Riferimento: Procedura di Valutazione di impatto ambientale – ditta: GENERATION
3.0 - Pubblicazione avviso

Oggetto: Osservazioni - ditta Epol srl

In riferimento alla “Domanda di compatibilità ambientale e contestuale rilascio Autorizzazione Integrata Ambientale” riguardante il progetto “AUMENTO POTENZIALITÀ RECUPERO RIFIUTI E AMPLIAMENTO CODICI C.E.R.” della Società GENERATION 3.0 S.R.L., con la presente la ditta EPOL srl presenta le proprie osservazioni.

Figura 1. Ubicazione Società Generation 3.0 s.r.l. e ditta EPOL s.r.l.

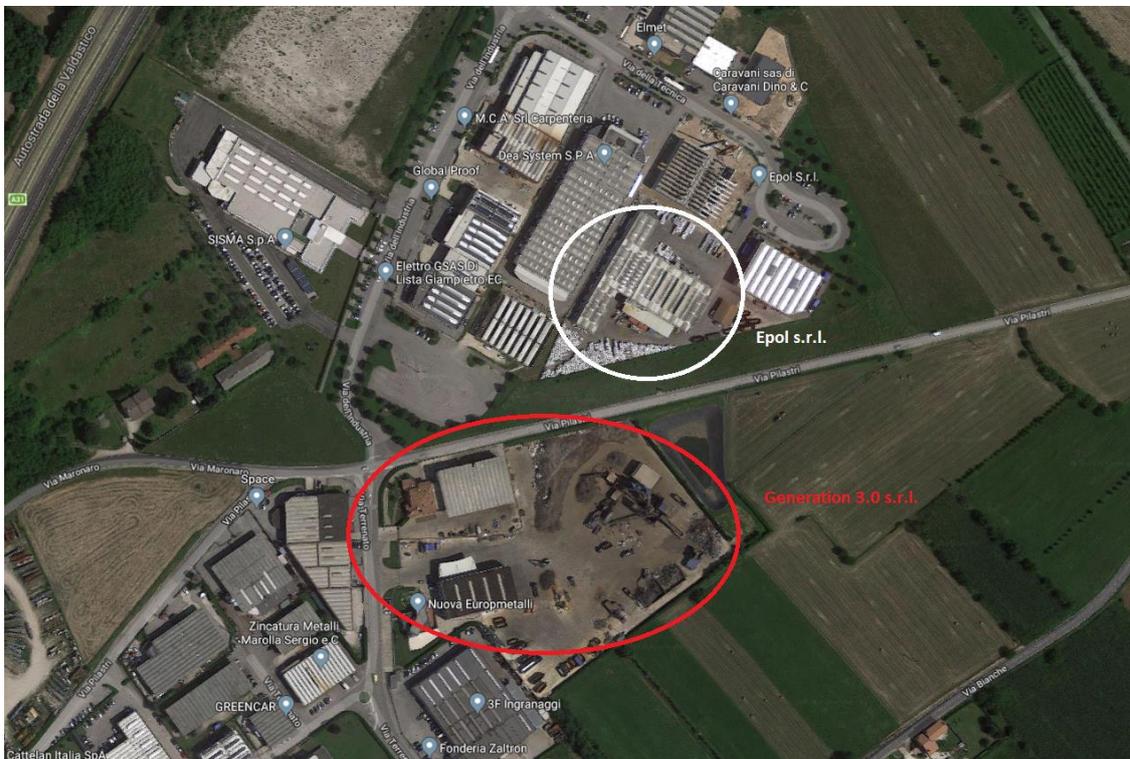
La scrivente ditta EPOL srl è posta nelle immediate vicinanze della Società GENERATION 3.0 S.R.L., a circa 50 m in direzione nord, come evidenziato in Figura 1.

In particolare l’impianto di recupero metalli ferrosi ed i relativi stoccaggi (rifiuti ed M.P.S.) della Società GENERATION 3.0 S.R.L. si trovano a ridosso di Via Pilastrini, nelle immediate vicinanze del confine della scrivente ditta. Allo stato attuale i depositi risultano scoperti.

Figura 2. Ubicazione punti di campionamento acque di dilavamento

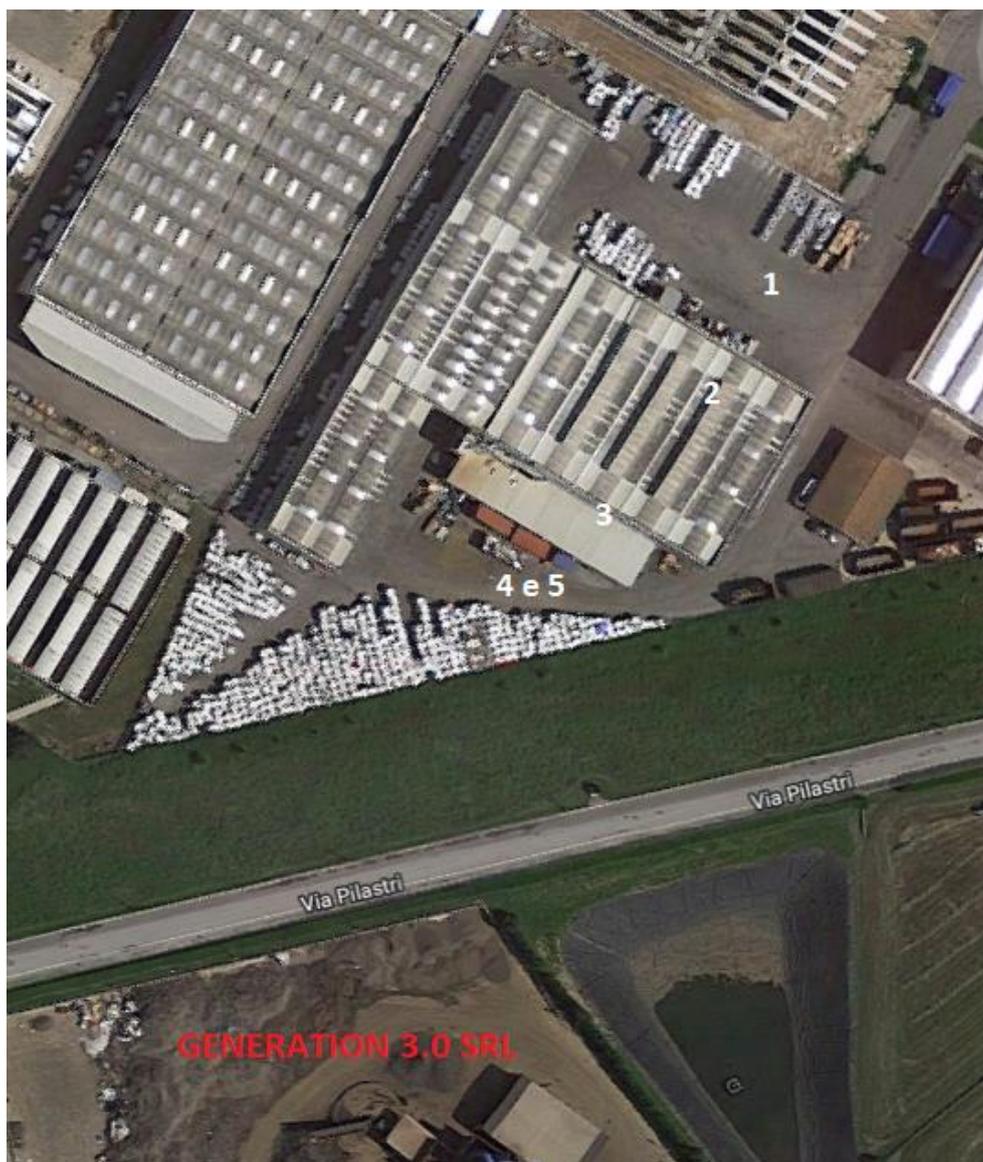
La maggiore concentrazione di ferro si riscontra nei campioni 4 e 5, relativi alle acque di dilavamento (prima e seconda pioggia) del piazzale rifiuti, cioè quello rivolto verso la Società GENERATION 3.0 S.R.L (vedi Figura 2). Si precisa che la scrivente ditta non tratta metalli di sorta. Pertanto si ritiene che, a seguito dell'azione degli agenti atmosferici (vento), le parti più fini delle polveri metalliche in stoccaggio presso la Società GENERATION 3.0 S.R.L. vengano possibilmente trascinate anche entro i confini della scrivente ditta, depositandosi sulle superfici dei piazzali e dei sacconi in stoccaggio, da cui vengono poi dilavate dalle acque di pioggia.
